## ANLAGE 5

### Stellungnahmen der Behörden und sonstigen Träger öffentlicher Belange zur frühzeitigen Beteiligung nach § 4 Abs. 1 BauGB

Nr.	Stellungnahme	Abwägungsvorschlag
	 <p>Daten und Kartendienst der LUBW - Landesweiter Biotopverbund - Ausschnitt Plangebiet  <a href="http://udo.lubw.baden-wuerttemberg.de/public/pages/map/default/index.xhtml">http://udo.lubw.baden-wuerttemberg.de/public/pages/map/default/index.xhtml</a></p>

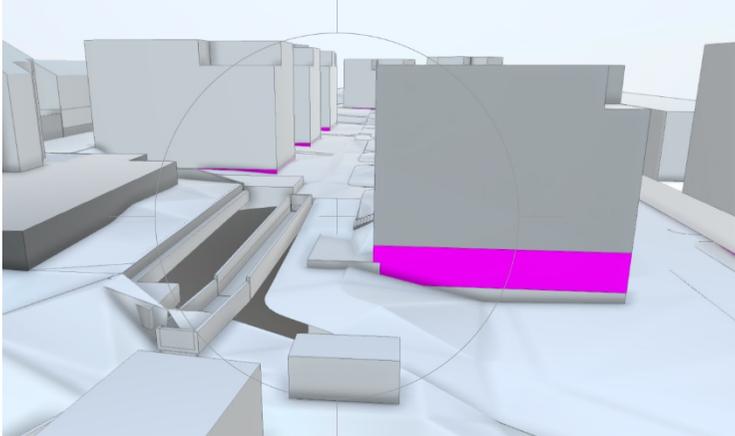
Nr.	Stellungnahme	Abwägungsvorschlag
	<p>sind nach Prof. Schwab beim Abwägungsprozess für Eingriffe folgende Fragen zu beantworten:</p> <ul style="list-style-type: none"> <li>a) Welche Auswirkungen hat der Eingriff auf die Schadstoffbelastung im Tal?</li> <li>b) Wie stark ist die Empfindlichkeit an dieser Stelle? Ein starker Wind kann weniger leicht 'gestört' werden, schwache Luftströme können sehr empfindlich sein.</li> <li>c) Wohin reicht die Belüftungsfunktion - in stark oder weniger stark belastete Bereiche hinein?</li> </ul> <p>Ein solches Gutachten gibt wichtige Hinweise für eine klimatologisch verträgliche Art der Bebauung (Ausrichtung der Gebäude nach der Fließrichtung des Luftstroms, Höhenunterschiede in der Bebauung, etc.).</p> <p>2) Das zu beplanende Gebiet ist von besonderer Bedeutung für die Biotopstrukturen und Biotopvernetzung in diesem Teil der Stadt incl. des Umlands. Dabei geht es um den Erhalt der Biotopstruktur am östlichen Straßenrand der Wangenerstrasse (Nord - Süd - Vernetzung) sowie um eine neu zu gestaltende - Vernetzung zwischen dem Waldgebiet rund um St. Christina / Veitsburg und dem Wald, der sich von Hinzistobel her bis östlich an das Planungsgebiet erstreckt (siehe rote Pfeile in der Karte im Anhang). Eine dritte Vernetzungsachse bildet der Flappach, der bislang vorwiegend unterirdisch verläuft. Wir bitten, diese Vernetzungsstrukturen in der Ausschreibung des Wettbewerbs zu berücksichtigen. Gerne könnte man diese Biotopvernetzung mit einer Wegeverbindung für Fußgänger kombinieren.</p>

Nr.	Stellungnahme	Abwägungsvorschlag
	<p>3) Darüber hinaus eignet sich das Gebiet für eine dichte Bebauung, die angesichts des akuten Wohnraummangels dringend erforderlich ist. Allerdings muss auch bei der Gestaltung der Baukörper (Höhe, Ausrichtung, etc.) auf die klimatologischen Bedingungen Bedacht genommen werden (siehe oben Pkt. 1). Wir bitten diesbezüglich darum, bei der konkreten Ausgestaltung noch einmal gehört zu werden.</p>
